MADEMOISELLE DESSERTS - DELICES DES 7 VALLEES – Projet d’extension de l’usine -
Etude Hydrogéologique (Eaux pluviales et Eaux usées)
TINCQUES (62) – ZA Ecopolis

10/04/2020, R20_191_version 3

DELICES DES 7 VALLEES - TINCQUES (62) – Zone d’activité Ecopolis
Extension de leur activité industrielle - Gestion des eaux usées et pluviales
Etude Hydrogéologique – Version 3

Etude hydrogéologique et avis sur la gestion des eaux usées en lien avec le projet d'extension de l'unité de production, ainsi que sur la gestion des eaux pluviales

Suivi semestriel des chlorures et de la conductivité au droit du piézomètre des Délices des 7 Vallées et du captage d'alimentation en eau potable de Tincques (00254X0009)

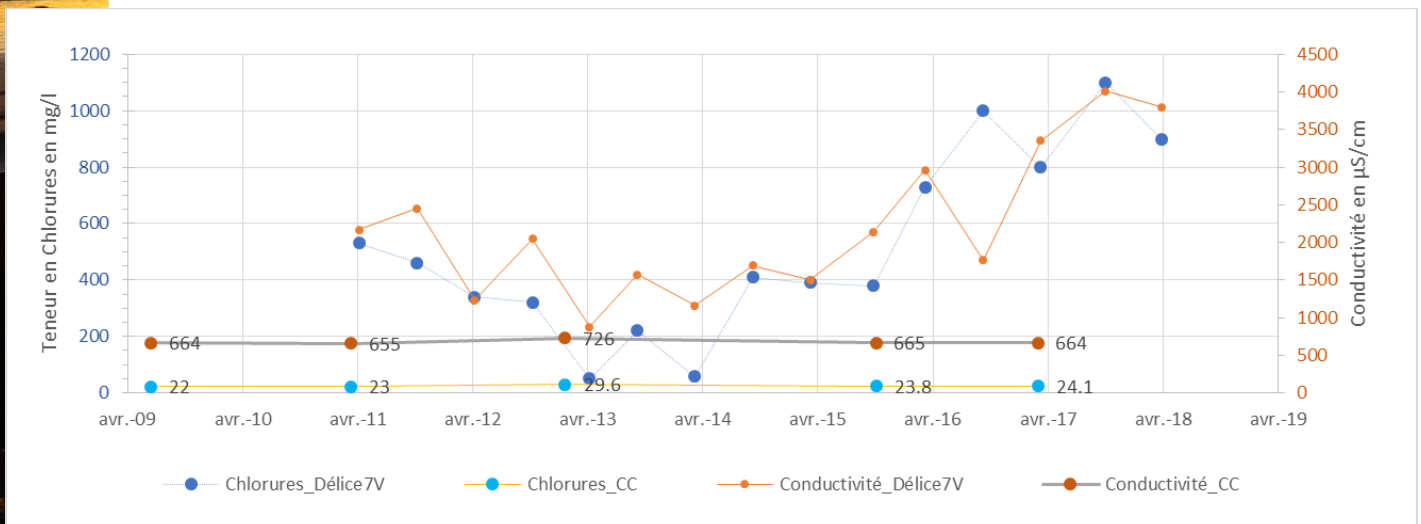
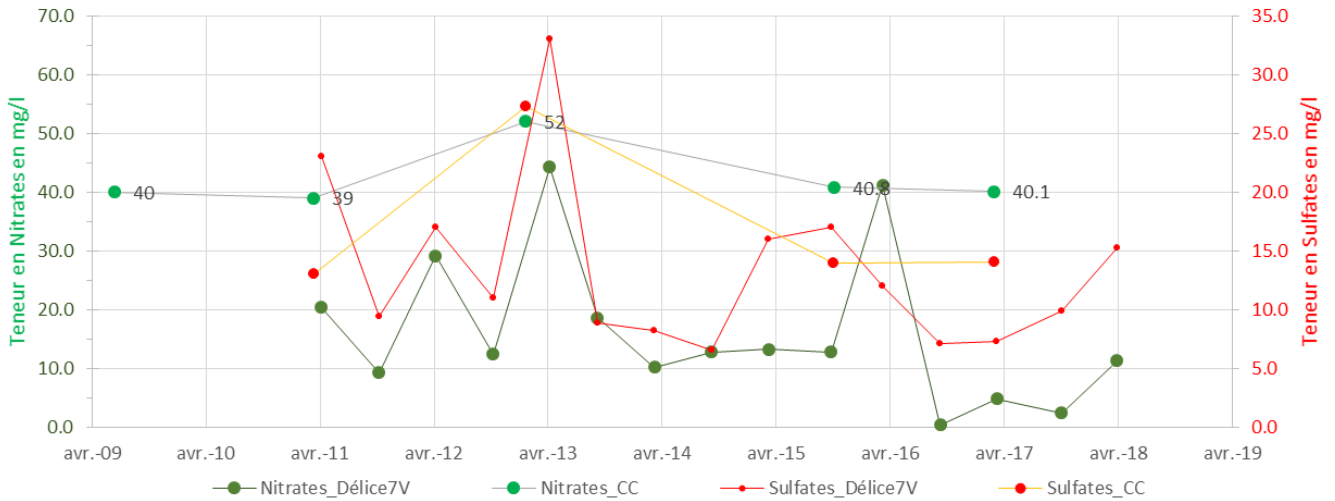
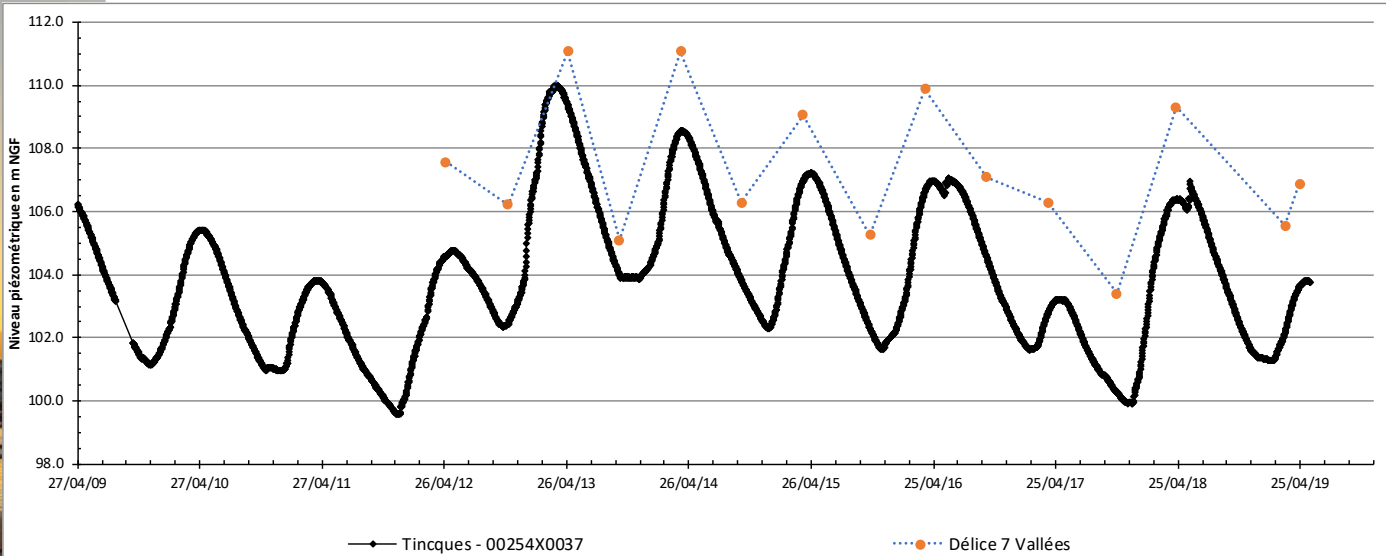
Ces résultats nous amènent plusieurs constats :

- Le bureau d'études de contrôle confond la teneur en nitrates en NO_3 avec l'azote nitrique N-NO_3 . La norme de 50 mg/l s'applique à la concentration en nitrates et non en N-NO_3 (11.29 mg/l).
- La teneur en nitrates est totalement incohérente pour la nappe de la craie en régime libre. Elle oscille entre 0.44 et 44.28 mg/l. (40 mg/l en moyenne au captage d'Alimentation en Eau Potable AEP de Tincques en amont hydraulique).
- **La teneur en chlorures oscille entre 51 et 1 100 mg/l, avec une moyenne de 512 mg/l (norme fixée à 250 mg/l) contre 24 mg/l au captage AEP de Tincques.**
- La conductivité qui devrait se situer autour de 650 à 750 $\mu\text{S/cm}$, oscille entre **880 et 4010 $\mu\text{S/cm}$.**
- Les analyses sont lancées avec un délai supérieur à 24h, bien souvent 48h.
- La profondeur de l'ouvrage a évolué, elle est passée de 25 à 21.5 m.

L'ensemble de ces constats nous a amené à mettre en doute la fiabilité des résultats obtenus, ainsi que le mode de prélèvement retenu.

Nous avons demandé à la société Délices des 7 Vallées de faire effectuer d'urgence un nouveau prélèvement dans les règles de l'art après intervention d'une entreprise de forage pour déboucher l'ouvrage.

Découpage des deux sous-bassins versants

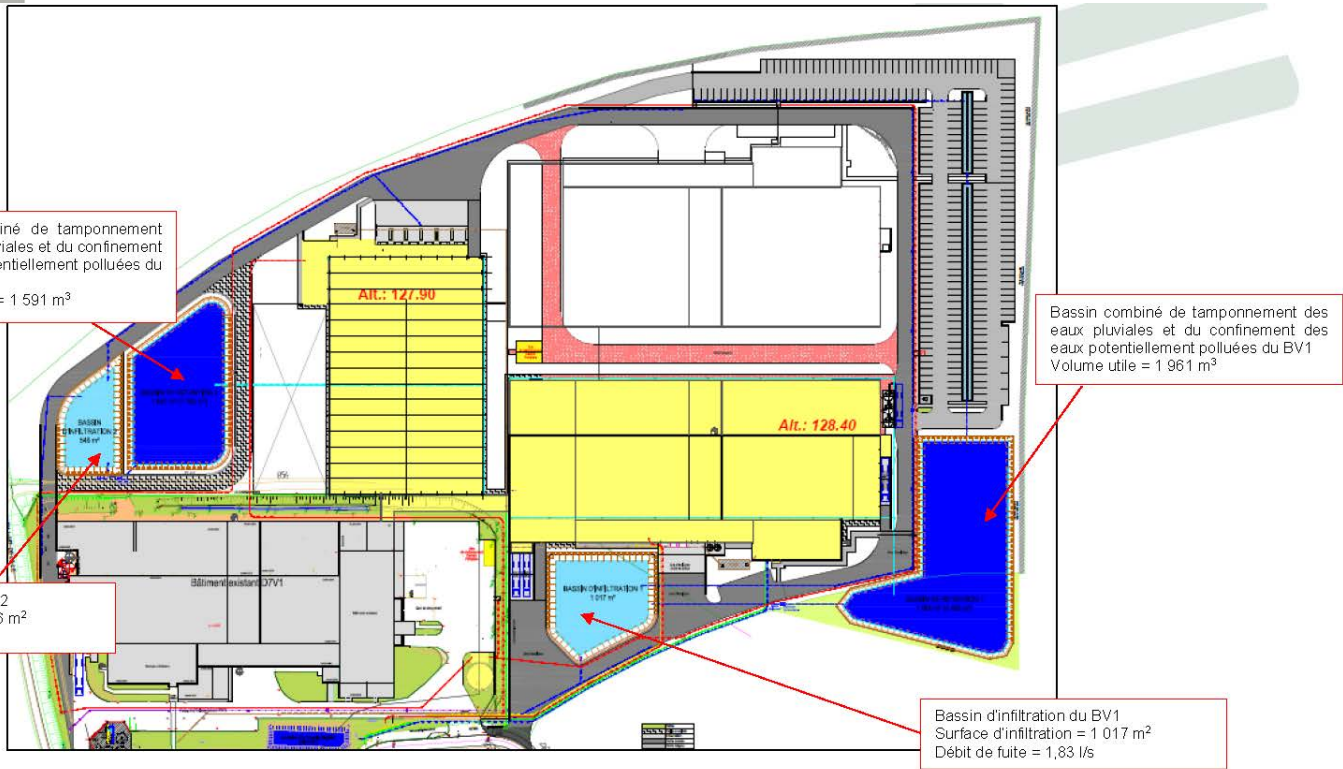
Bassin Versant 2	Bassin Versant 1
Bassin de rétention		
Volume	755 m ³	1 564 m ³
Temps de vidange (pluie 20 ans)	111.1 h soit 5 j	237.6 h soit 10 j
D9A + Pluie decennale	1 591 m³	1 961 m³
Bassin d'infiltration		
Surface d'infiltration	546 m ²	1 017 m ²
Perméabilité	3.46.10 ⁻⁶ m/s	1.80.10 ⁻⁶ m/s
Débit d'infiltration	1.89 l/s	1.83 l/s
Volume	755 m ³	1 564 m ³
Profondeur du Fond	?	?
Puits d'infiltration	néant	néant
